工程指示 / 要求簡箋(E.I.)

工程指示編號：EI / 6975 / 23                      修改版次：A  
 工程編號           ：J - 858                              工程名稱       ：將軍澳日出康城 11  
 工程項目           ：(特色層) 後裝窗 鋁料加工圖 (14 隻)  
 收件人             ：生統                              發件人        ：Ant Yeung                      日期       ：15/11/2023

| Shop Drawing No. PRE-CAST ALUM. WINDOW & LOUVRE |  | Rev. -           |  | Date: 02-11-2023  |  | Finish: PVF2    |  | Site              |  | Assembly No. X86250-54 |  | Rev. A      |  |

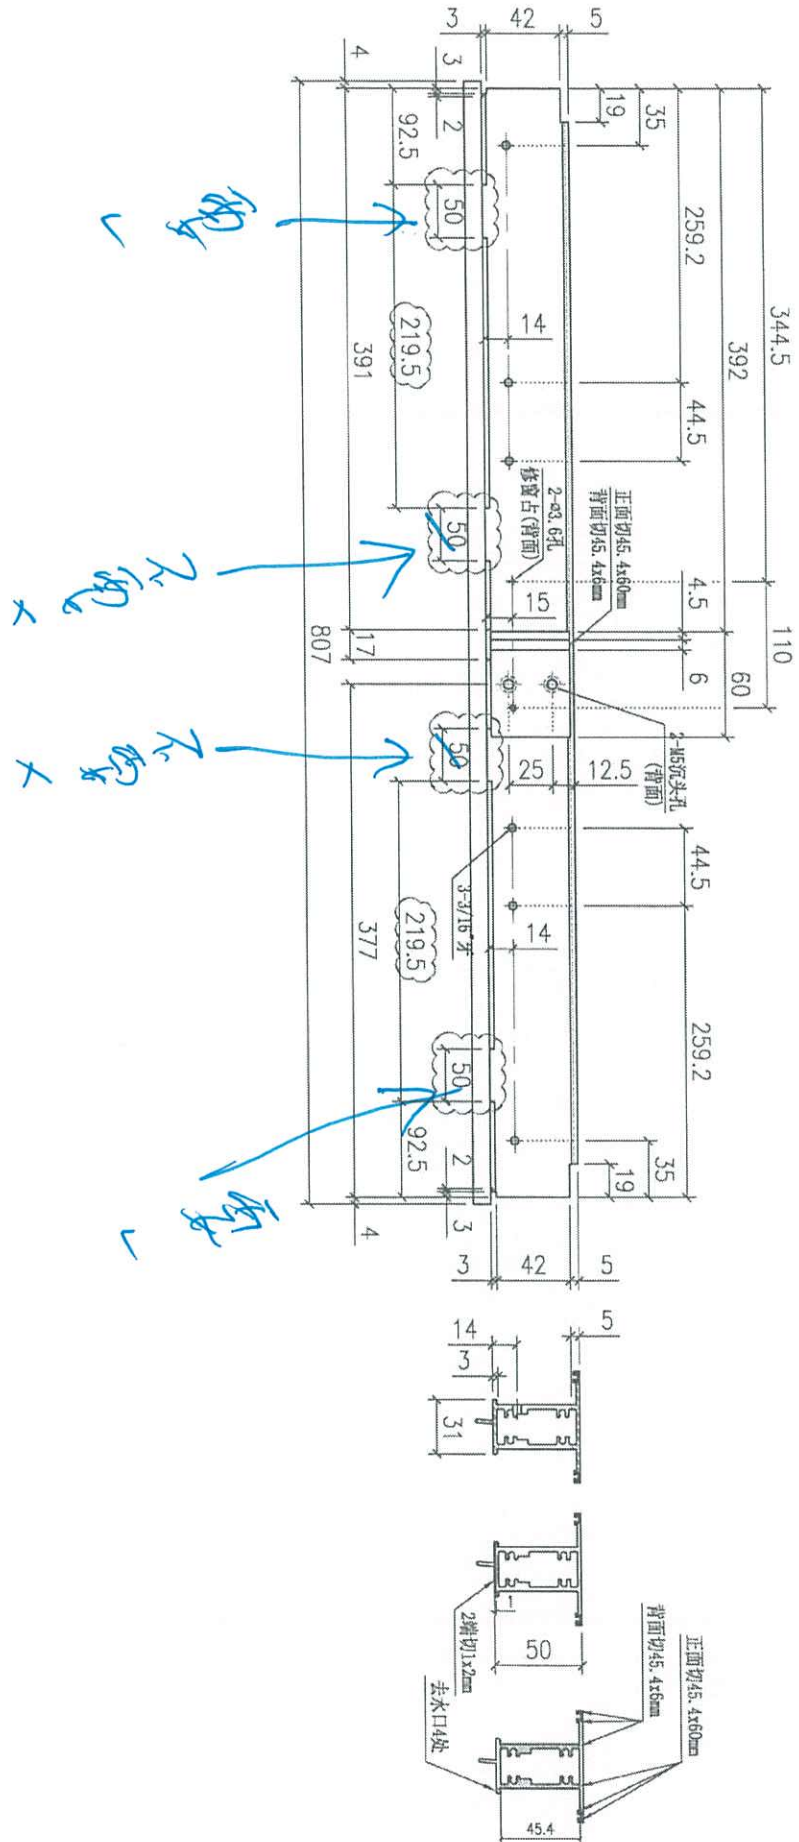
A 版: 修改中橫去水孔，由 4 個改為 2 個

| Project No. J858                                |  | Drawn: J.H.      |  | Finish: PVF2      |  | Projection:     |  | Assembly No. X86250-52 |  | Rev. A        |  | MIDI Aluminium Fabricator Ltd. |  |

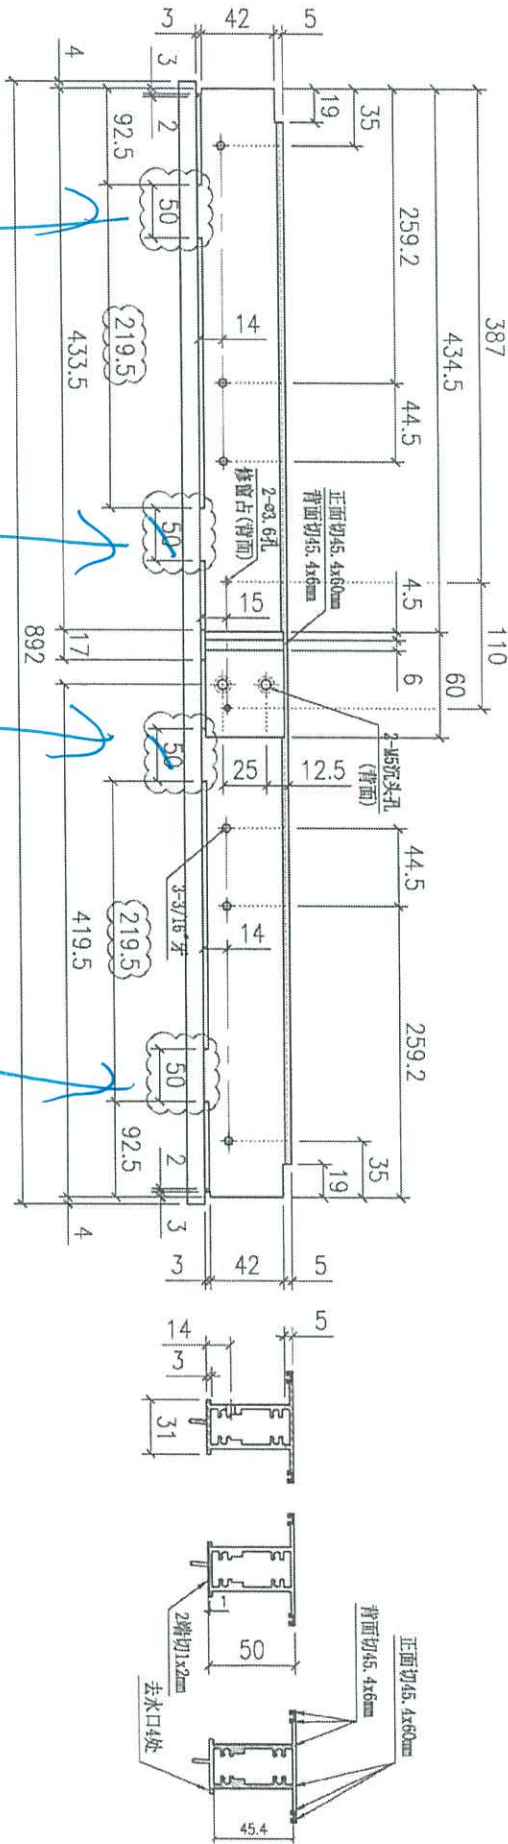
Handwritten blue annotations: '2.00', '2.00', and '2.00' with arrows pointing to specific hole locations. There are also checkmarks and 'x' marks.
